COMUNE DI GENOVA

PIANO URBANISTICO COMUNALE

AGGIORNAMENTI E CORREZIONE DI ERRORI MATERIALI
AL PROGETTO DEFINITIVO DI PUC

Stralcio P.U.C. Sistema dei Servizi SIS-S - adottato con D.C.C. 8/2015

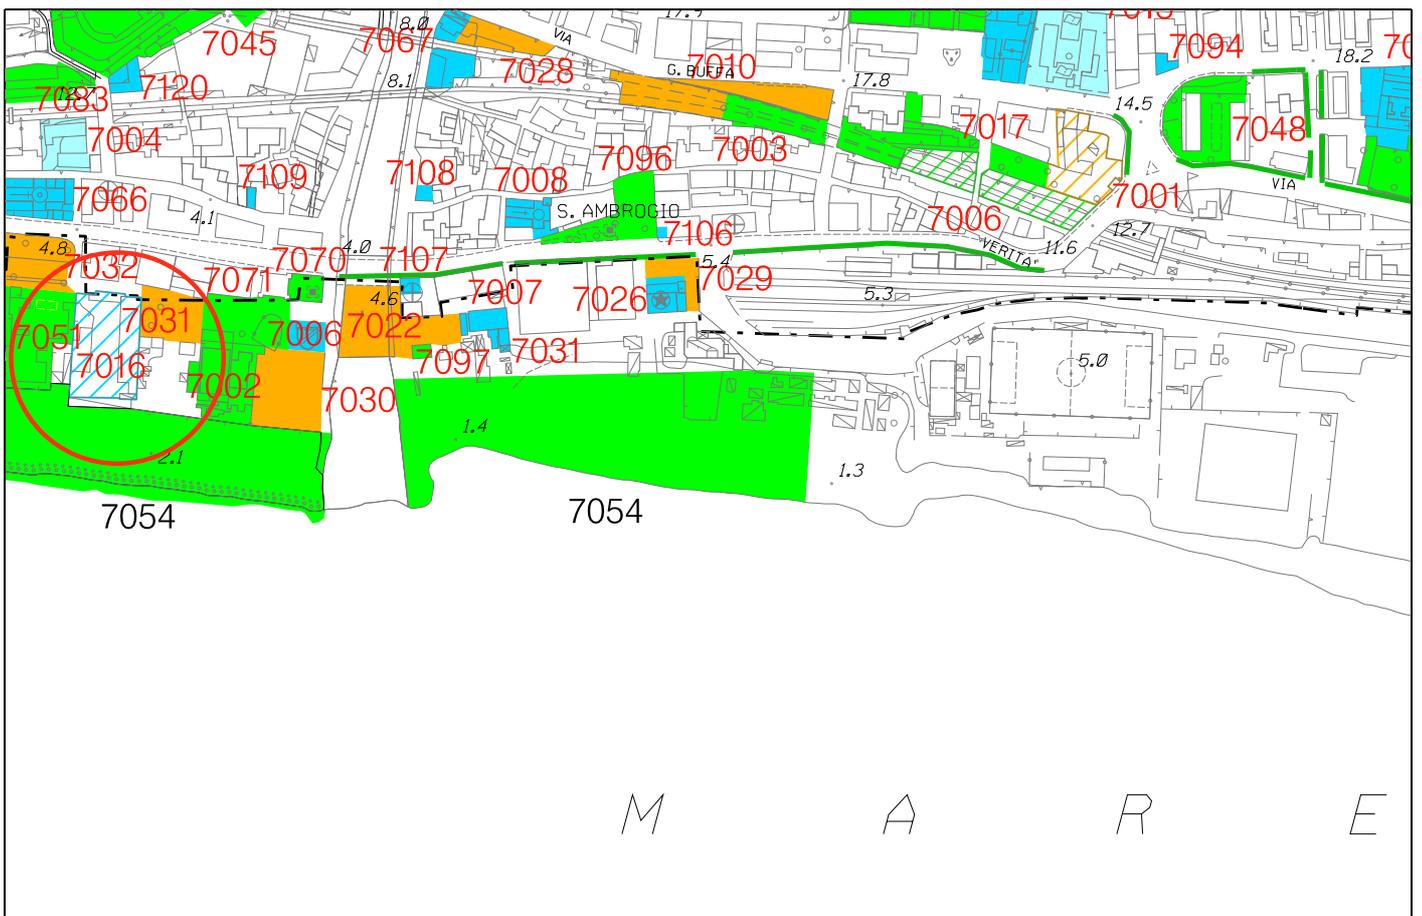
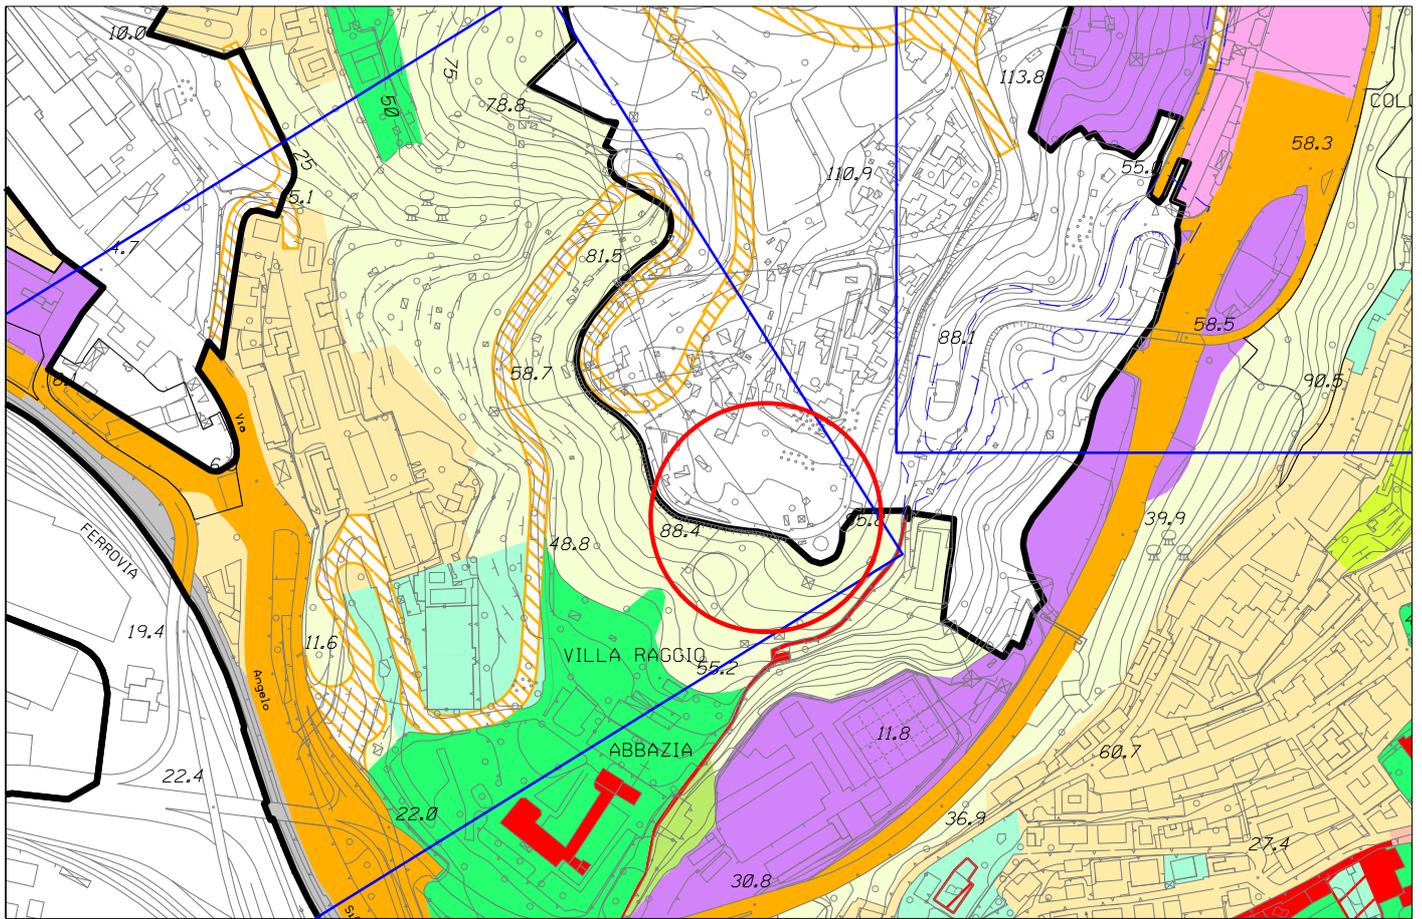
1. Foglio 24 - Intesa Stato Regione – Localizzazione delle opere di interesse Statale – Presidio Socio-Sanitario a Genova Voltri denominato Area C.P.M. Tecsaldo – Inserimento Servizio di Interesse Comune di Previsione cod. 7016 e conseguente modifica al Bilancio Elenchi;

Stralcio P.U.C. Assetto Urbanistico - adottato con D.C.C. 8/2015

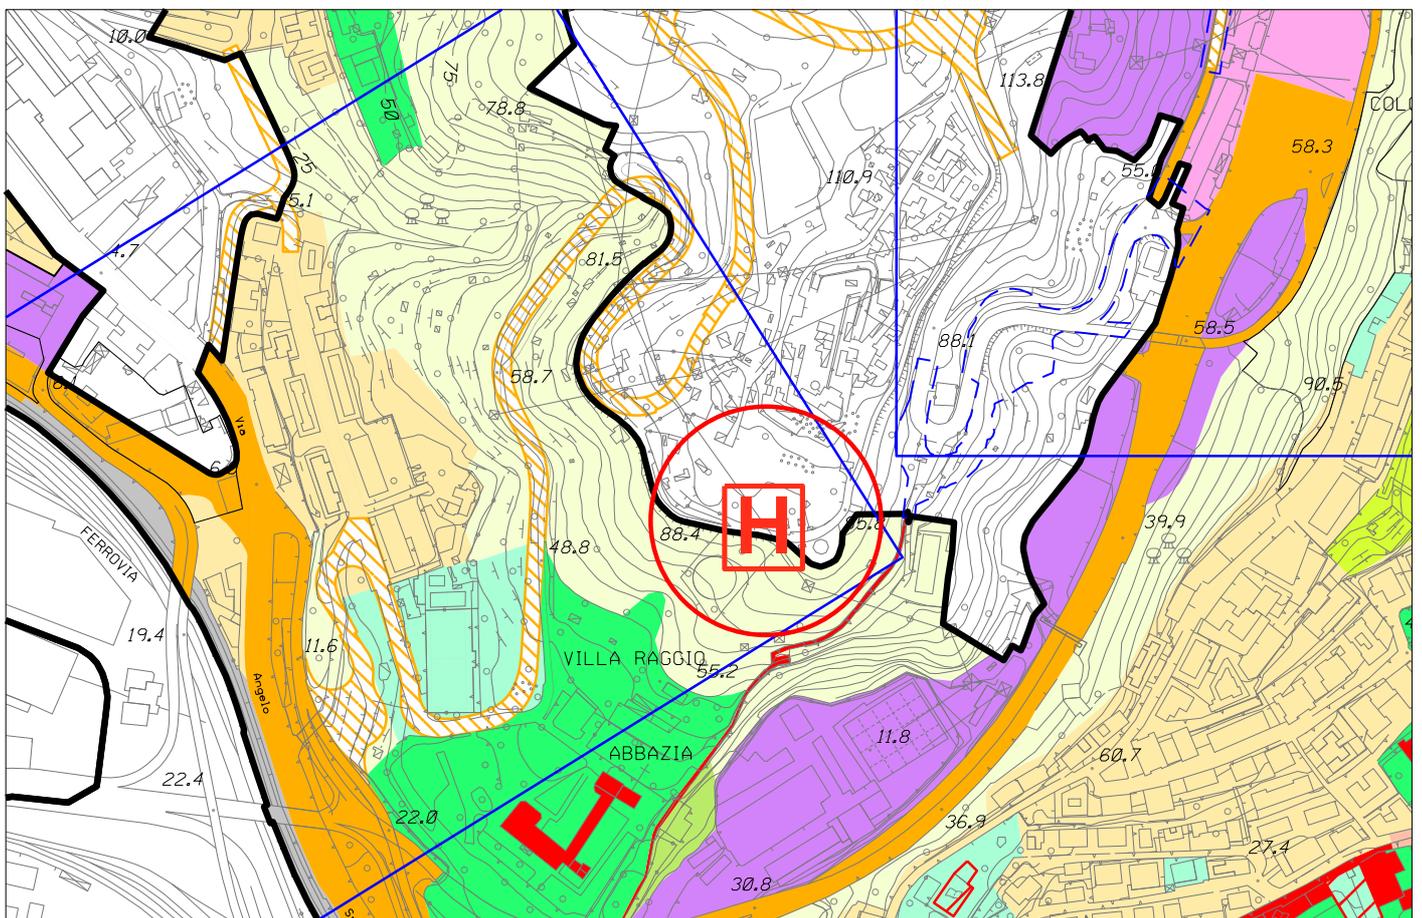
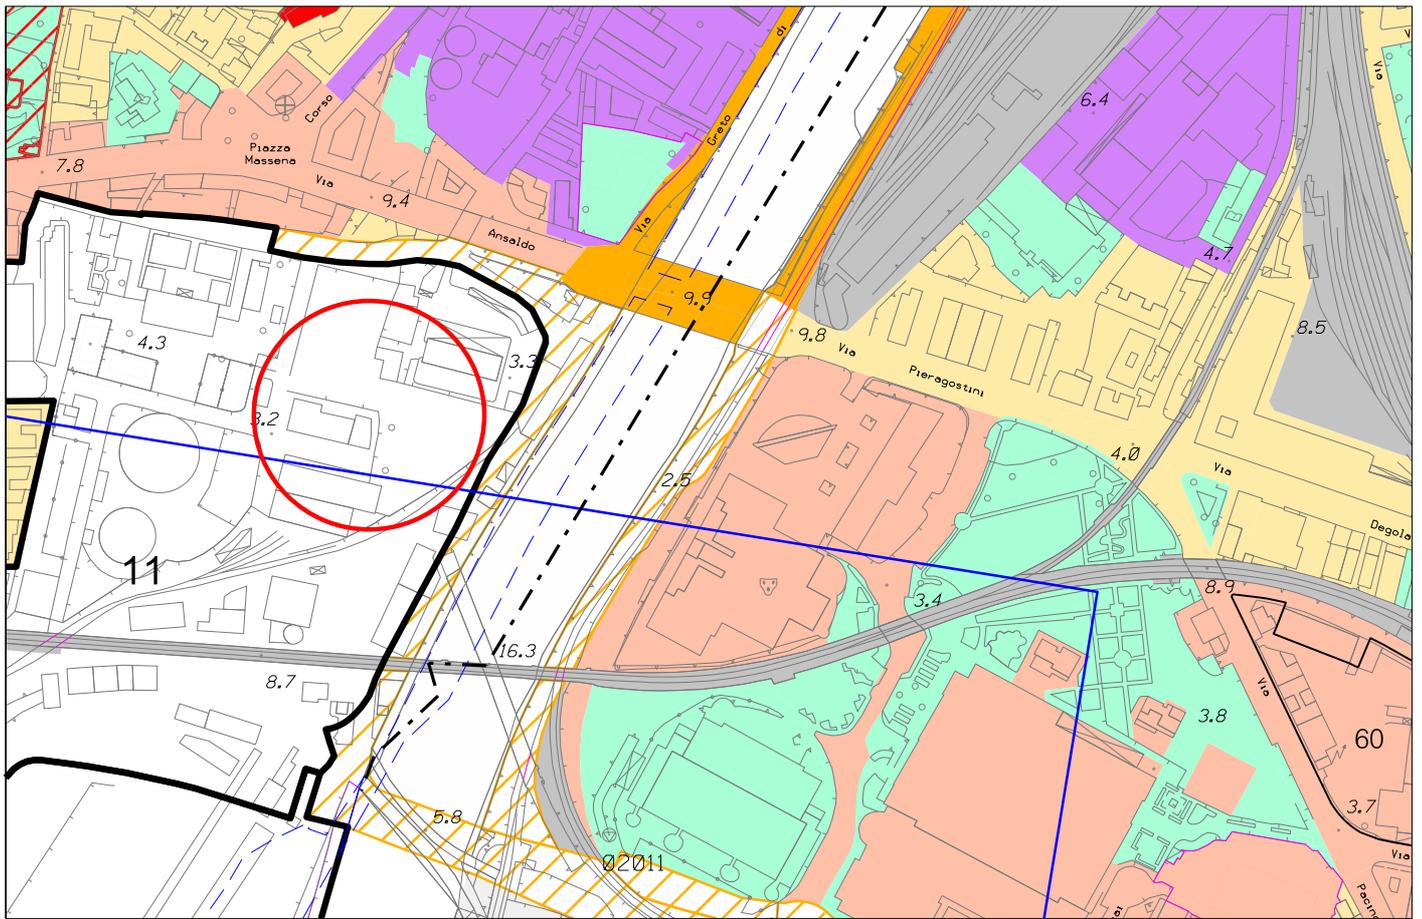
2. Foglio 36 e Foglio 37 inserimento dell'individuazione schematica del nuovo Ospedale del Ponente Genovese e modifica legenda - deliberazione della Giunta Regionale n. 1808 del 30 dicembre 2014 "Riqualificazione Gestione Valorizzazione e Sviluppo della dotazione infrastrutturale della Liguria destinata all'Assistenza Sanitaria", Decisione di Giunta del Comune di Genova del 12/03/2015.

Stralcio P.U.C. Livello Paesaggistico Puntuale - adottato con D.C.C. 8/2015

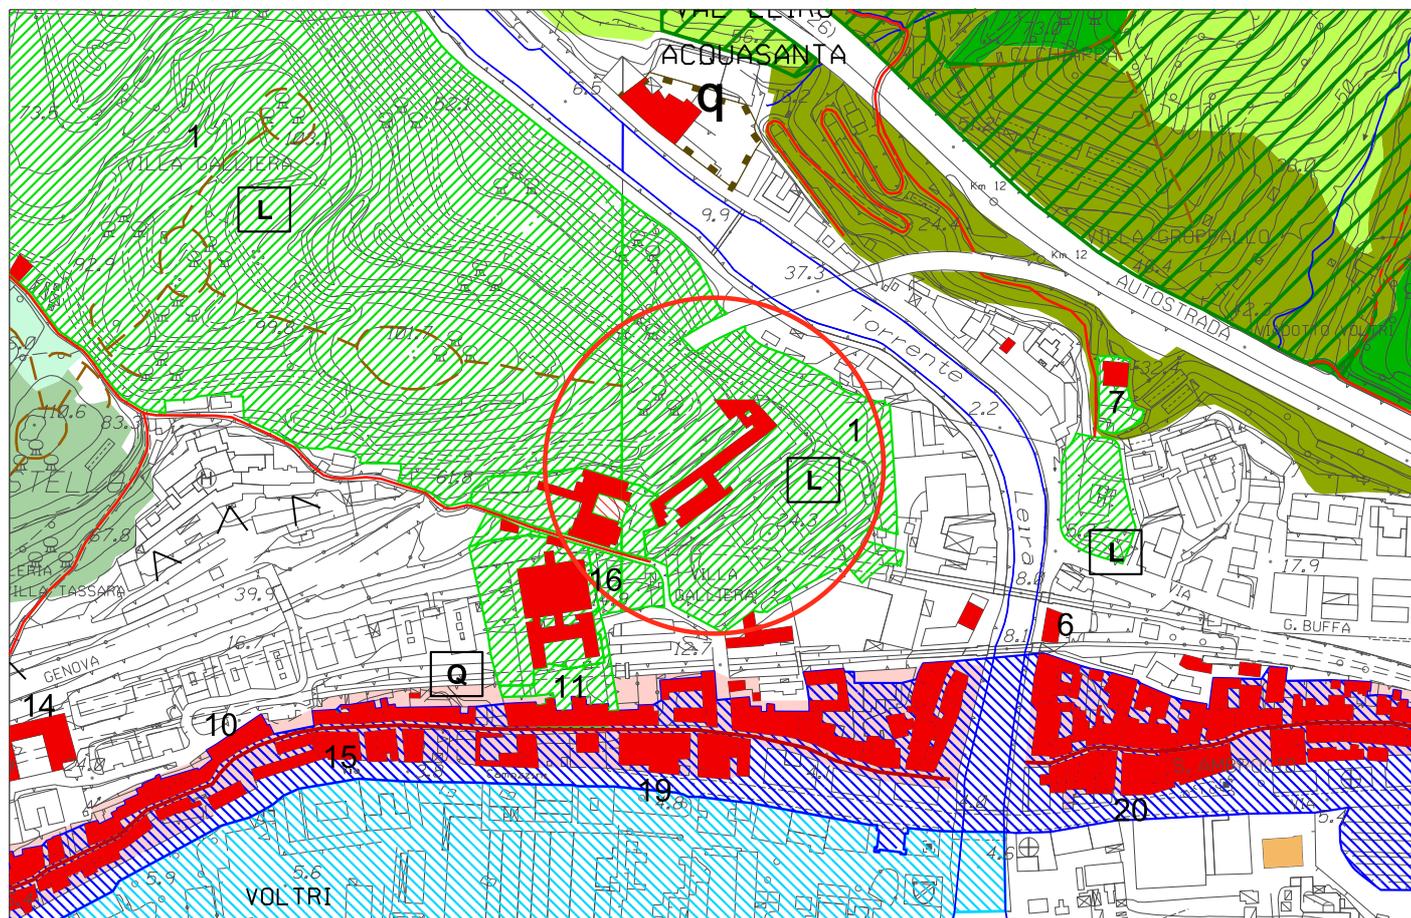
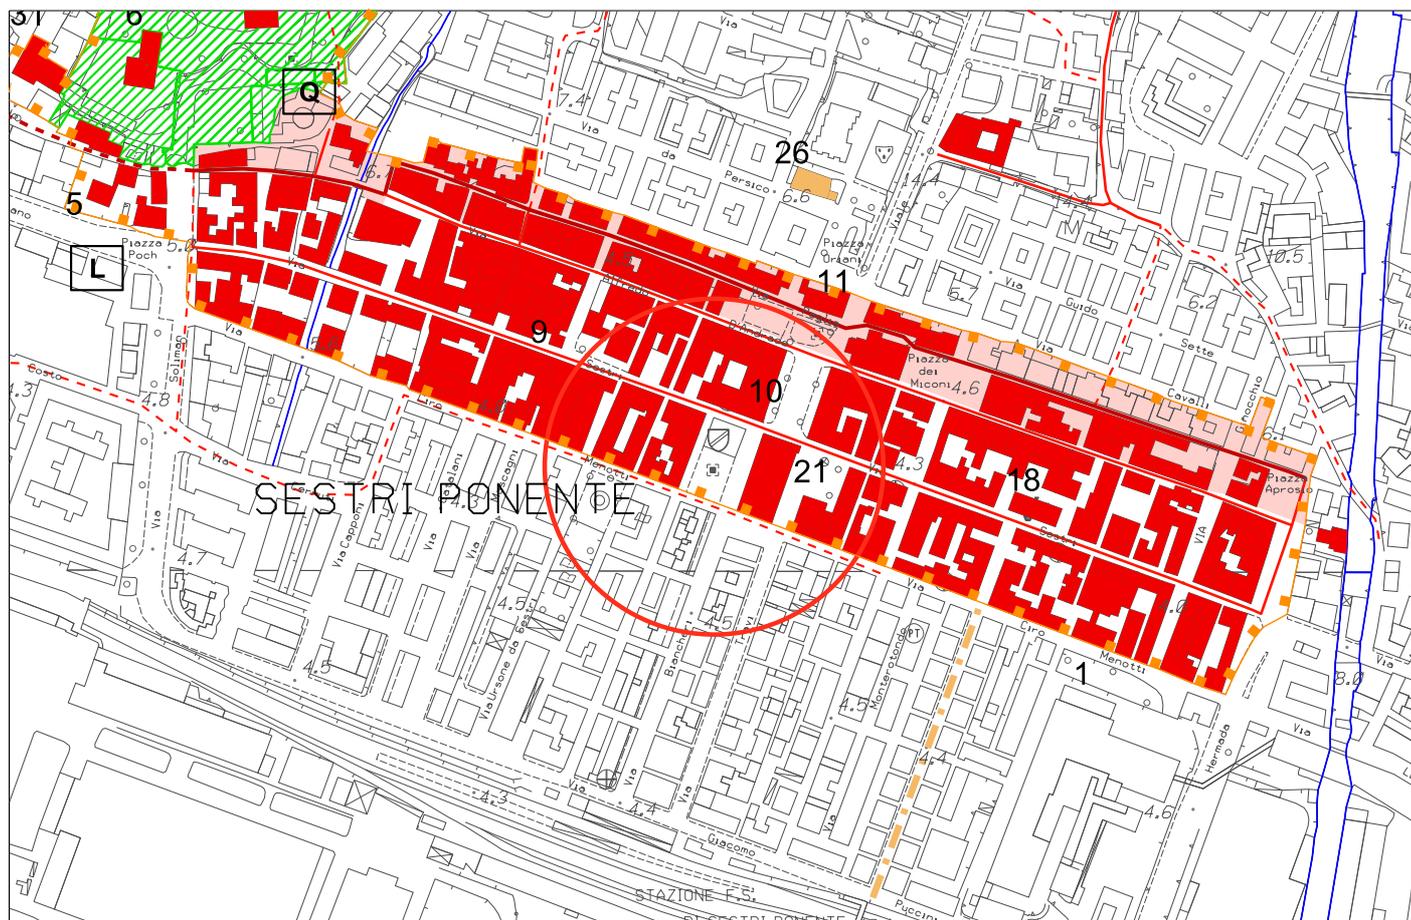
1. Foglio 24 - inserimento di edificio già presente e dettagliato in elenco ma erroneamente non presenti in stampa "n° 1 Villa Brignole Sale Duchessa di Galliera".
2. Foglio 26 - inserimento di edificio già presente e dettagliato in elenco ma erroneamente non presenti in stampa "n° 10 Villa Fieschi".
3. Foglio 39 - modifica della grafica di individuazione della Struttura Urbana Qualificata (errore di stampa).
